PARTE 8 - SOLUZIONI ALTERNATIVE

PARCO EOLICO FORTE BARACCONE

TAVOLA 8.1d (luglio 2014)

Layout della soluzione alternativa "D"
(4 aerogeneratori da 1,5 MW)

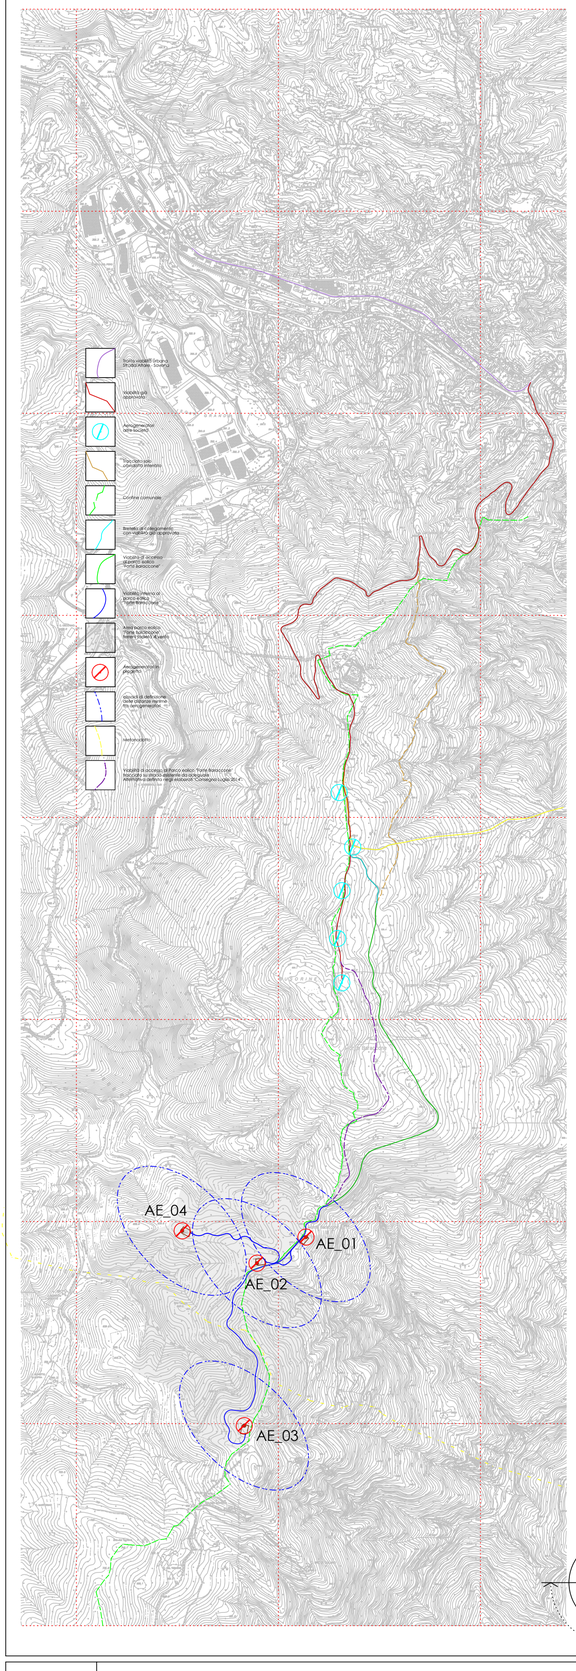
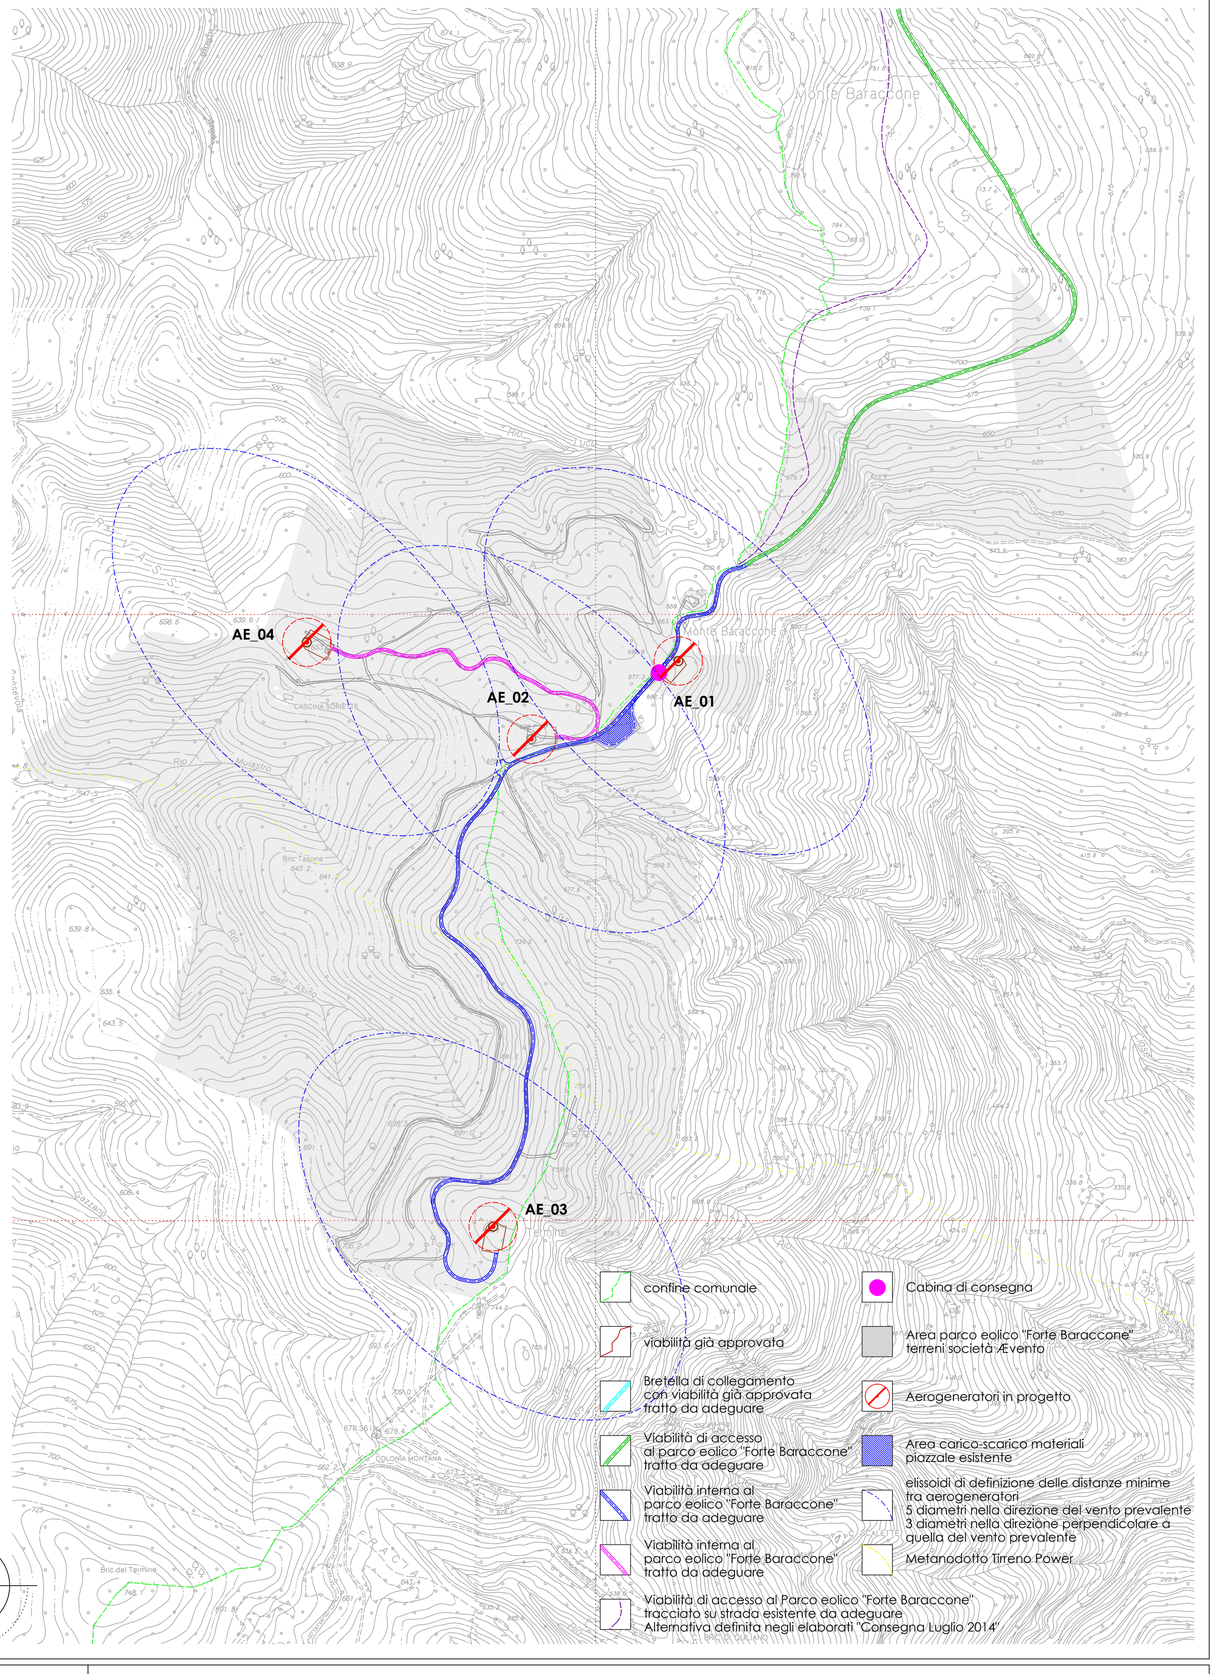
Le differenze progettuali rispetto alla soluzione precedentemente proposta (CFR tav.8.1_c), rispondono alle valutazioni concordate in fase di sopralluogo con i funzionari del Dipartimento Pianificazione Territoriale e Urbanistica- Settore Urbanistica e Procedimenti Concertativi - Tutela del Paesaggio - della Regione Liguria e consistono:

- nell'eliminazione dell'aerogeneratore da 200 kW;
- nello spostamento dell'aerogeneratore AE_04 nella posizione in cui era ubicato quello da 200 kW;
- utilizzo della viabilità di accesso al parco eolico già approvata e realizzata per la costruzione del parco eolico sul crinale compreso tra il Forte Burot ed il Monte Baraccone, in alternativa alla prevista viabilità esistente (strada comunale Giovetto).

Il layout recepisce le indicazioni emerse durante il sopralluogo con i funzionari del Settore Tutela del Paesaggio della Regione Liguria che hanno richiesto modifiche della soluzione progettuale secondo quanto di seguito specificato:

- eliminazione dell'aerogeneratore AE_04;
- sostituzione dell'aerogeneratore AE_200kW con un aerogeneratore di potenza nominale pari agli altri aerogeneratori previsti (1,5 MW).
- utilizzo della viabilità già esistente (approvata in conferenza servizi e realizzata nel Dicembre 2012 da società terze per intervento analogo), fino al crinale Burot-Baraccone, in corrispondenza del secondo impianto; da tale punto, attraverso la bretella di collegamento con Strada della Palma, si prosegue lungo la viabilità di accesso al parco eolico "Forte Baraccone".
- conservazione dell'elettrodotto interrato così come definito in questa soluzione progettuale.

A seguito delle valutazioni effettuate con i Settori Regionali, il tracciato evidenziato con tratteggio viola indica la viabilità di accesso al Parco eolico "Forte Baraccone" quale alternativa al tratto evidenziato in azzurro e verde. In particolare, la viabilità di accesso al parco eolico "Forte Baraccone" si innesta sulla strada precedentemente realizzata quale accesso al Parco eolico "Forte Burot", già entrato a regime, proseguendo lungo il tracciato esistente. Tale percorso verrà adeguato alle esigenze di trasporto dei componenti degli aerogeneratori secondo quanto definito negli elaborati identificati con "consegna Luglio 2014".

Nella soluzione di cui agli elaborati allegati alla "Consegna Luglio 2014", il layout degli impianti resta inalterato rispetto al layout evidenziato in questa tavola: 4 aerogeneratori da 1,5 MW
